2025年北京市房屋建筑领域地方标准执行情况 专项抽查

建筑专业总结

2025年12月16日

外墙详图（一）

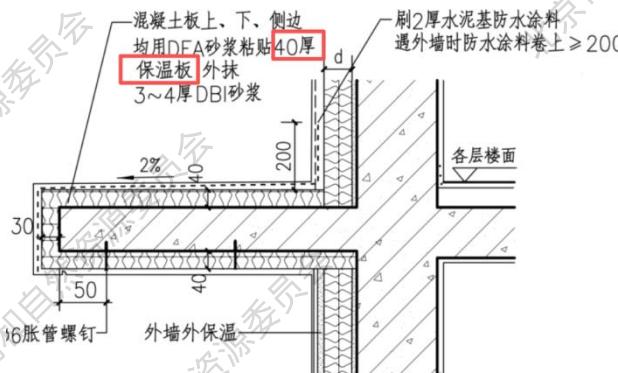
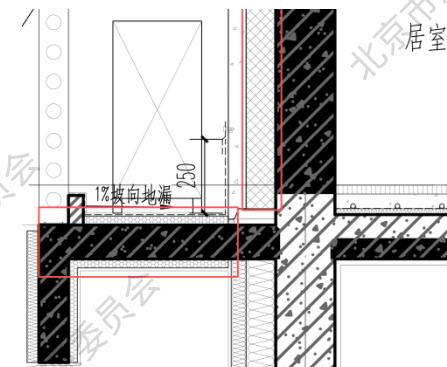
标准问题：节能说明3.1.2条空调板选用图集19BJ2-12第23页节点4采用40厚保温板；节能说明外墙保温做法表中外墙保温采用100厚岩棉及挤塑聚苯板；外墙详图（一）空调板保温厚度不足外墙保温厚度的50%，且二者保温填充图例不一样，无法判断空调板保温材料的类别。以上不一致，无法判断。

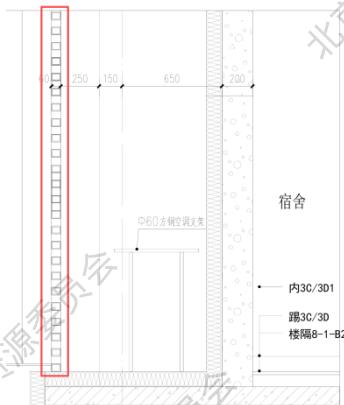
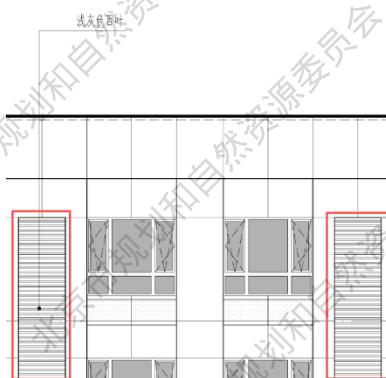
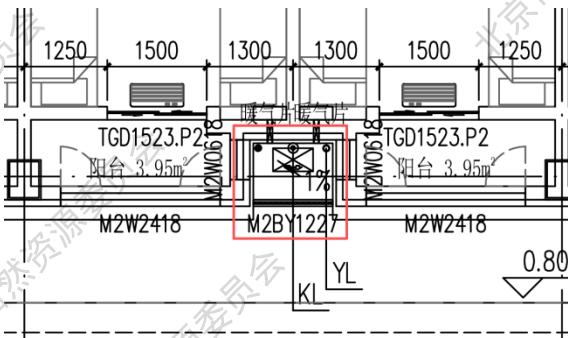
标准问题：平面、立面、墙身详图均表达有防雨百叶，设计说明三第4.6.1.4) 条注明百叶窗有效通风率 $\geq 50\%$ ，不能判断能达到80%。

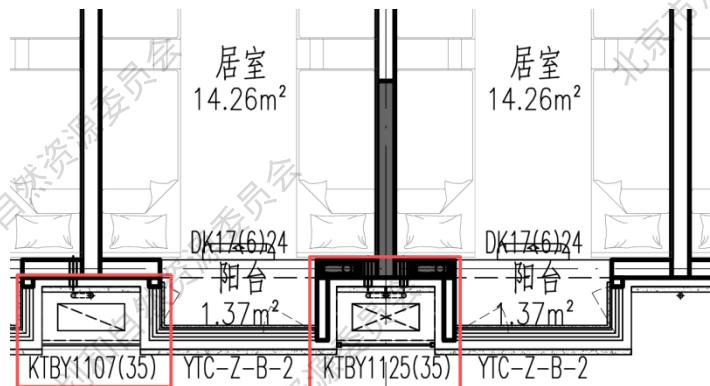
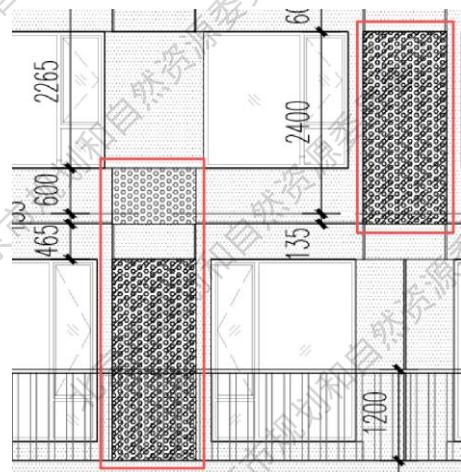
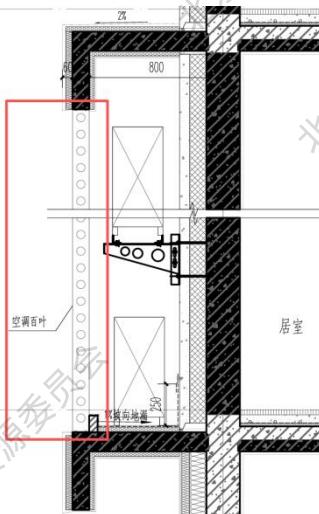
标准问题：平面、立面、墙身详图均表达有金属穿孔板，未注明开孔率；未注明金属穿孔板可开启；

未说明降低室外机噪声的措施。

节能设计说明

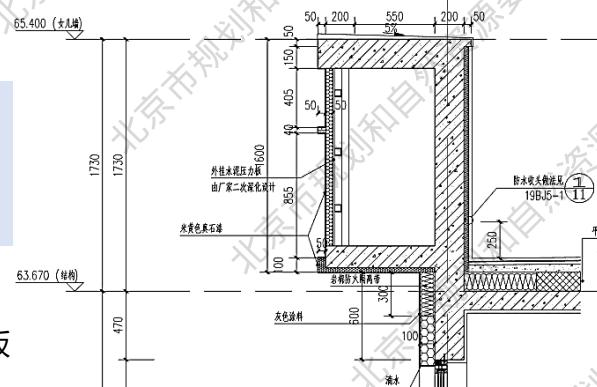
标准问题：平面图仅计算主要房间窗地比；节能设计说明计算单一立面的通风面积比。以上均未计算主要房间外窗的实际可开启面积与所在房间地面面积的比值。

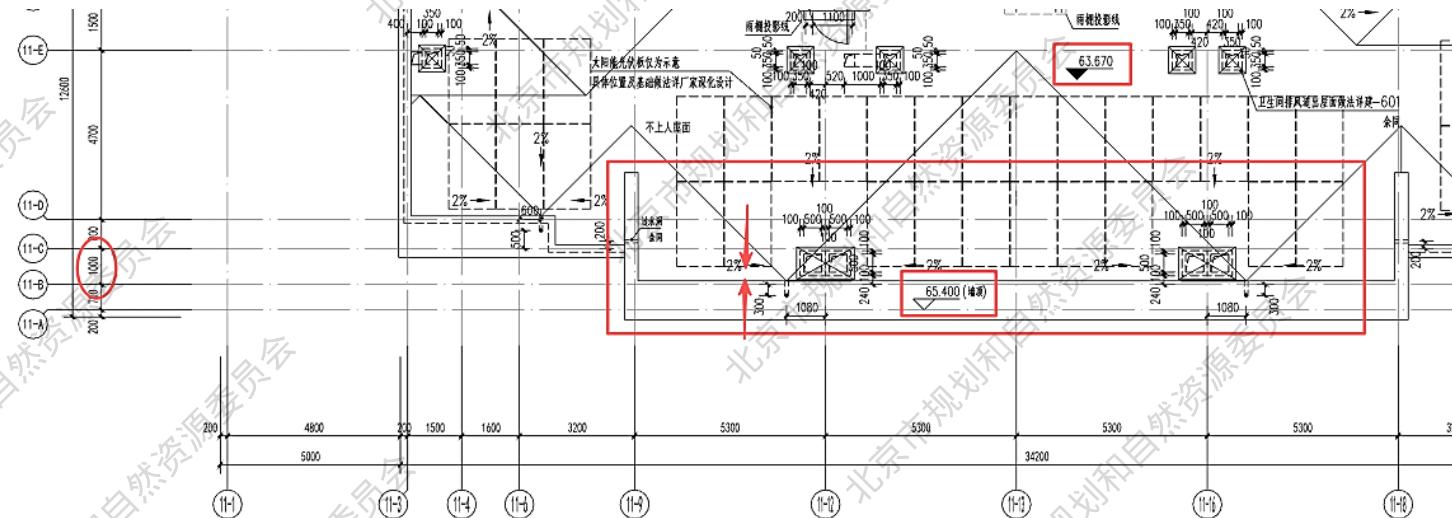
屋顶11-A、11-9~18轴处女儿墙高1730，太阳能光伏板距女儿墙不足1000，光伏板日照要求受影响。

总平面图

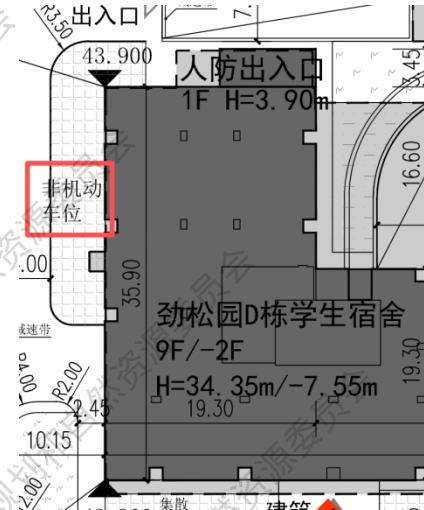
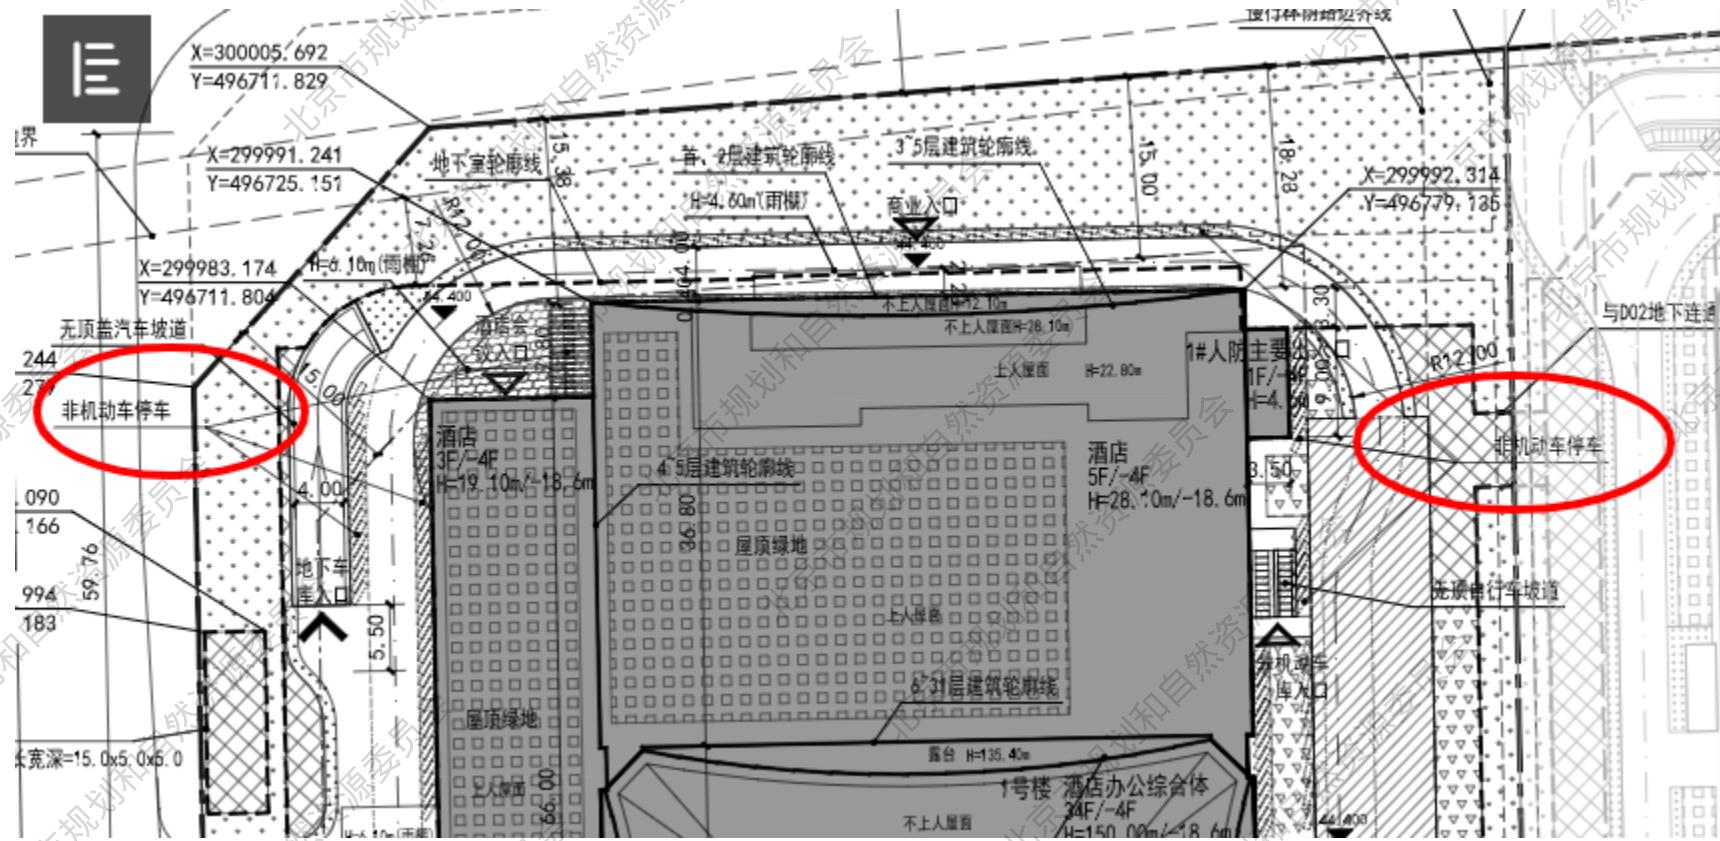
标准问题：总图经济技术指标表及场地西侧仅说明有非机动车停车位，未注明是否为电动自行车停车场所。

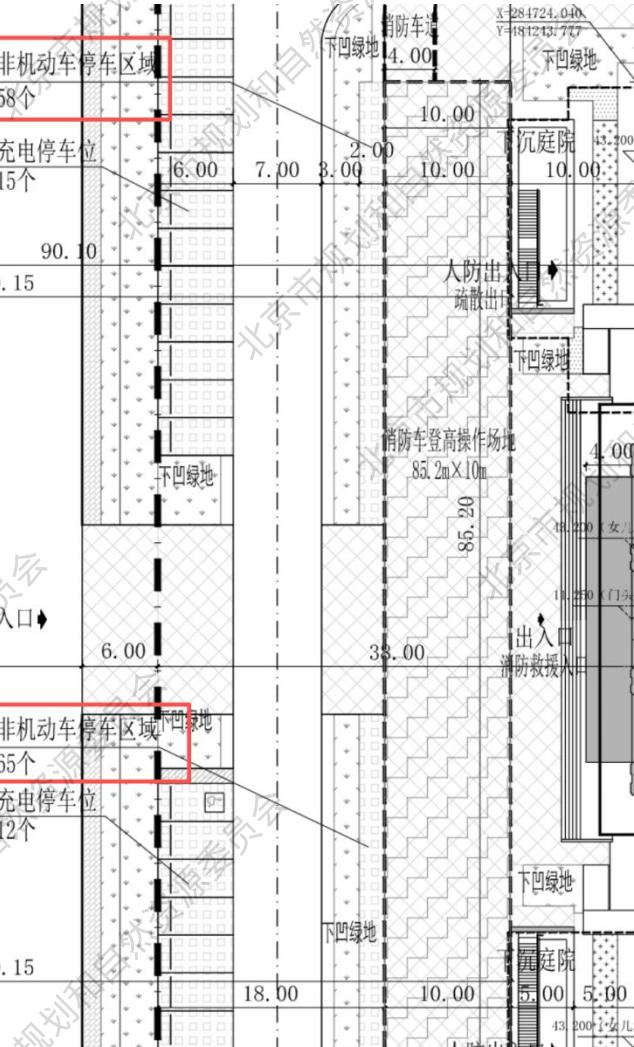
图纸未见表达电动自行车停放位置

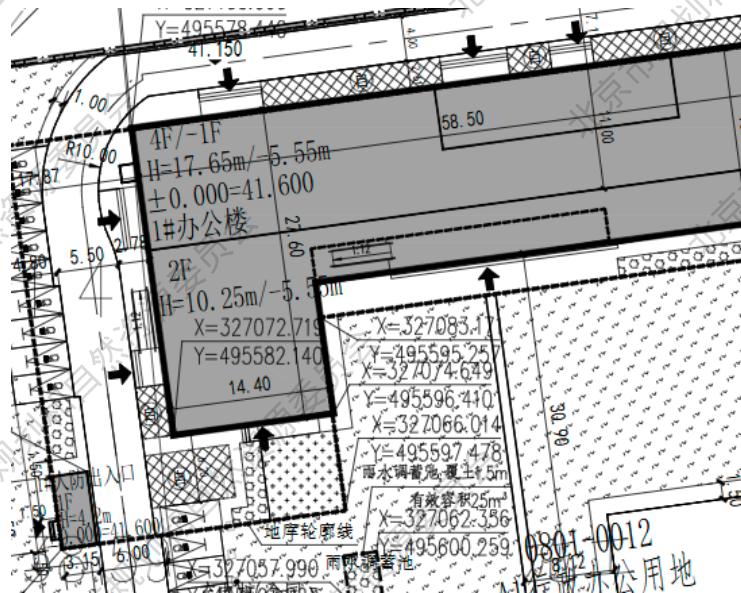
电动车问题1：建筑与其西、南侧设置的非机动停车场间距不足6m。

当充电柜设置区域设置于非机动停车场内时，与建筑间距不足6m

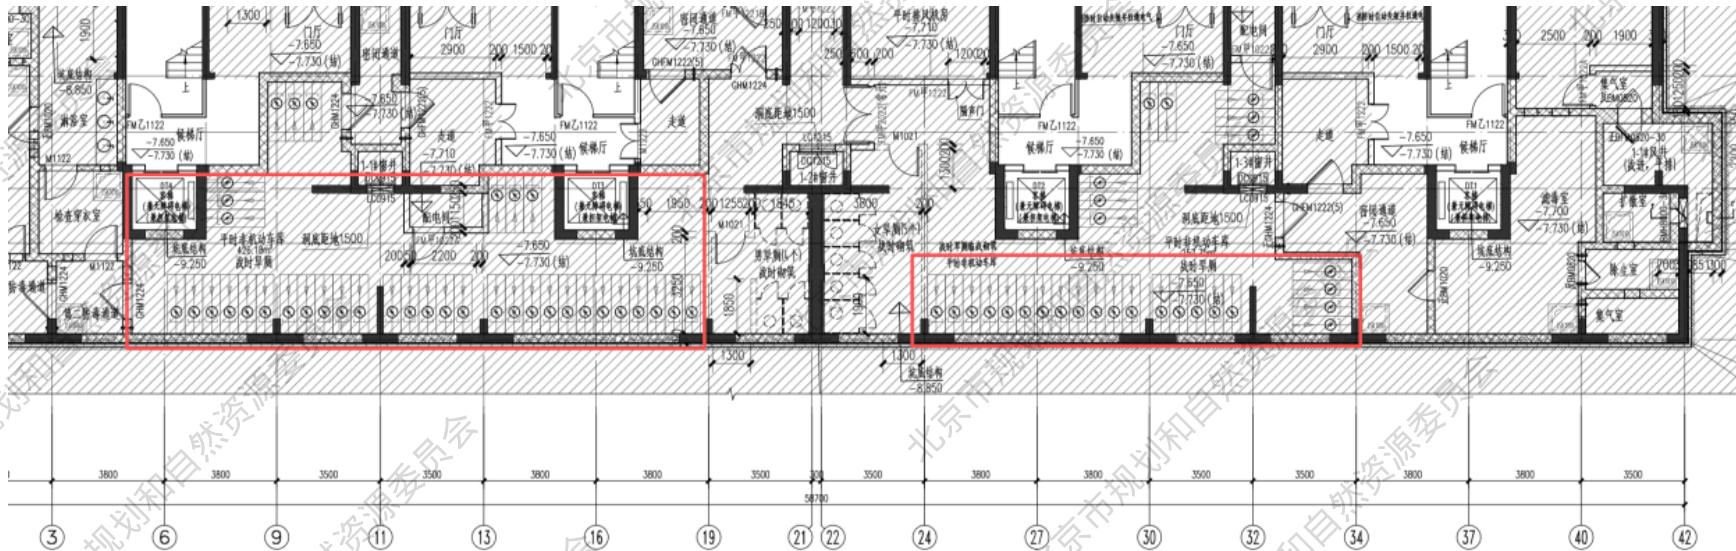
电动自行车停车场与燃气调压柜距离很近且未标注尺寸，不能判定是否满足GB 50028-2006《城镇燃气设计规范》(2020版)表6.6.3调压站(含调压柜)与其他建筑物、构筑物水平最小6.0米净距的要求。4.0.6条虽没有涉及燃气调压柜与电动自行车停车场间距的要求，但本条主旨在于对电动自行车停车场与其他建、构筑物距离提出限制要求。燃气调压柜作为火灾风险较高的构筑物，其与电动自行车停车场间距应当得到严格的保证。

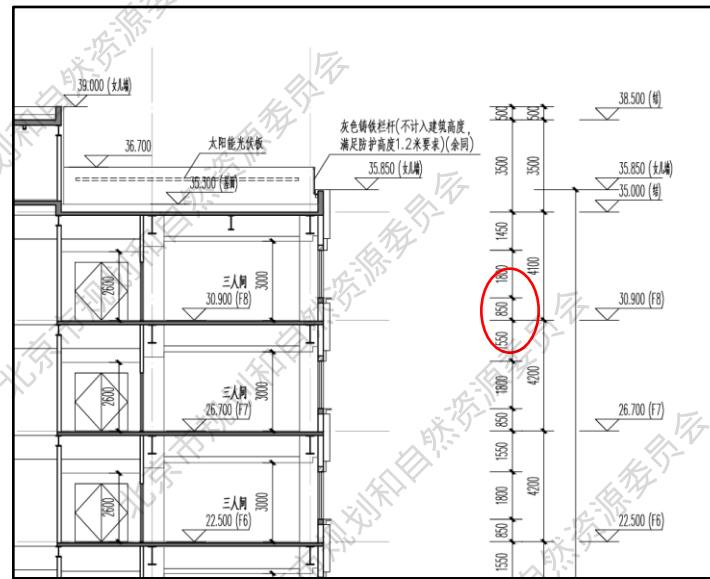
居住区配套公共设施无障碍车位：
用于社区卫生服务中心的居住区配套
公共设施没有设置无障碍车位。

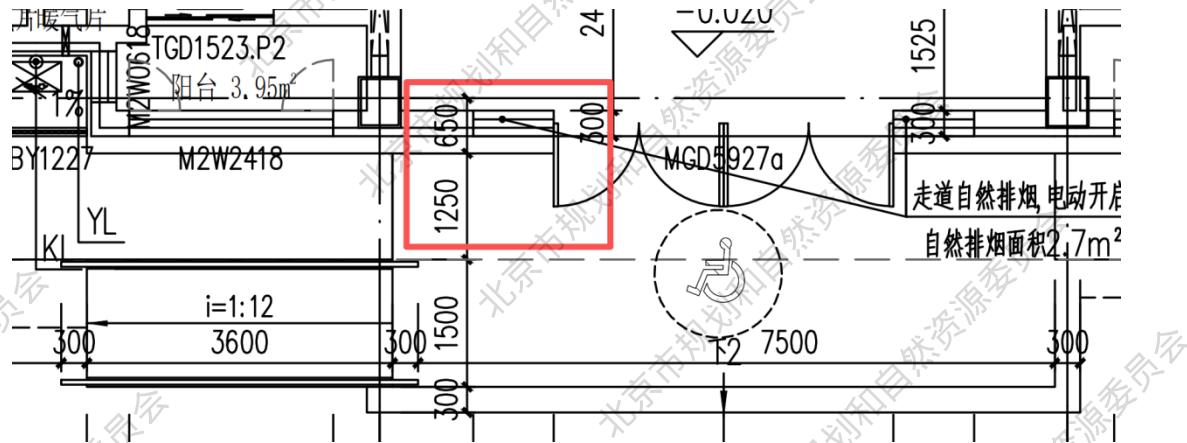
审查意见：病房的窗台高度为0.90m。

首层弱电平面图及电气设备材料表

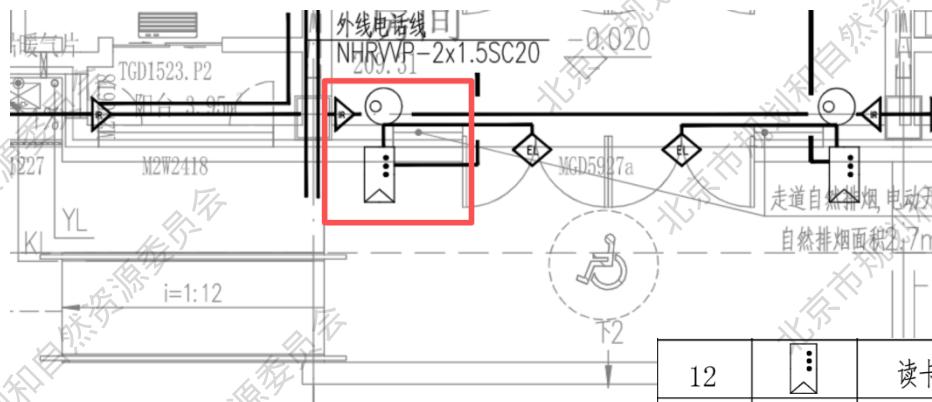
标准问题：首层无障碍主入口设置了门禁，建筑平面图未表达提示盲道，电气图纸标注读卡器距地1.4米墙面安装。

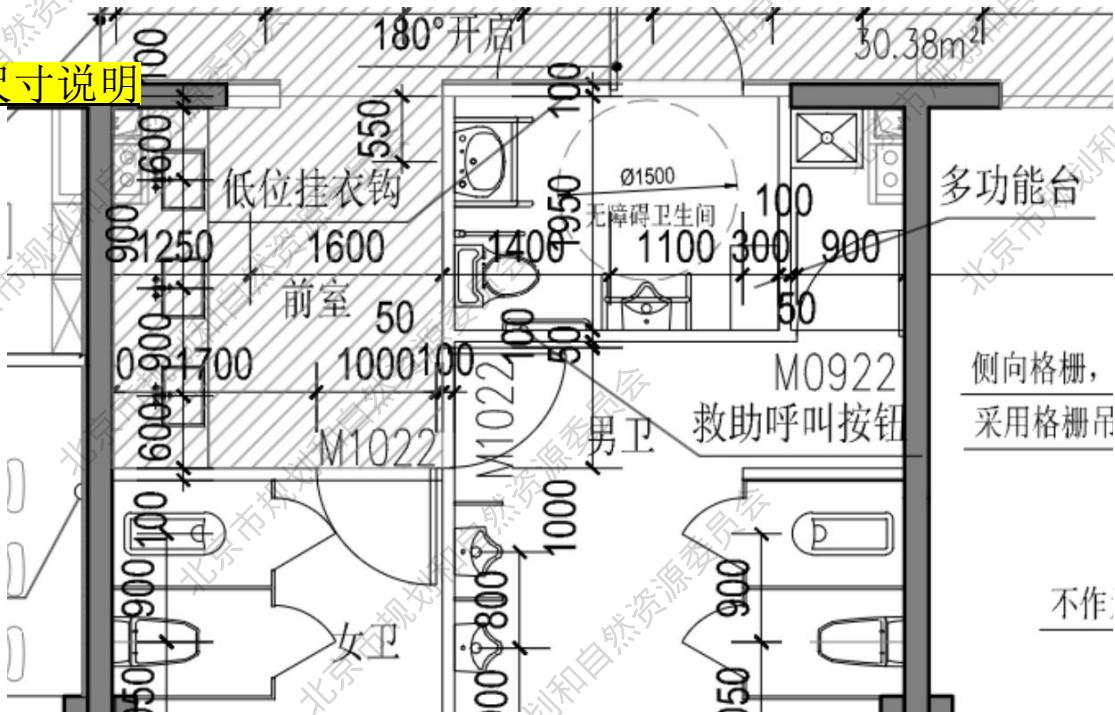
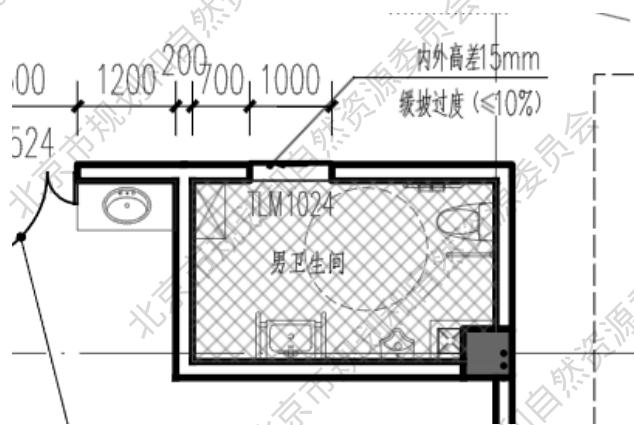
无障碍厕所未见详图，未见多功能台尺寸说明

图面问题：缺少无障碍厕所详图，无法判断是否满足规范要求。

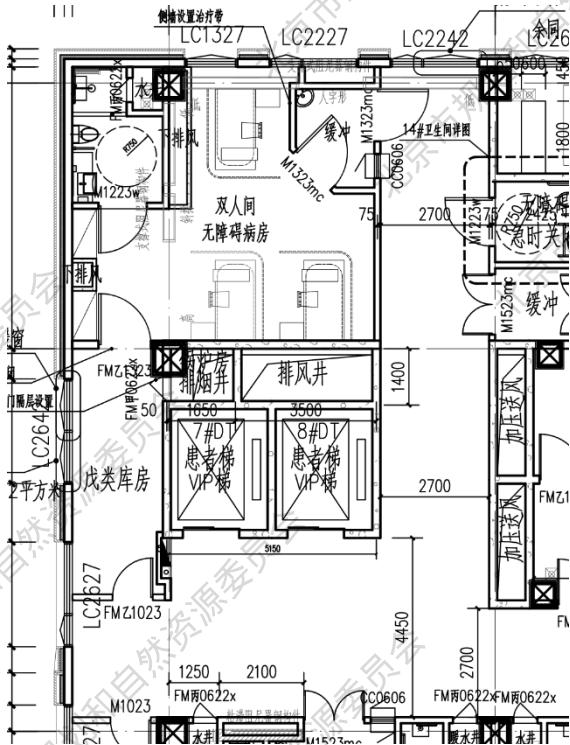
审查意见：无障碍病房双道门间距不足，不利于轮椅进出。
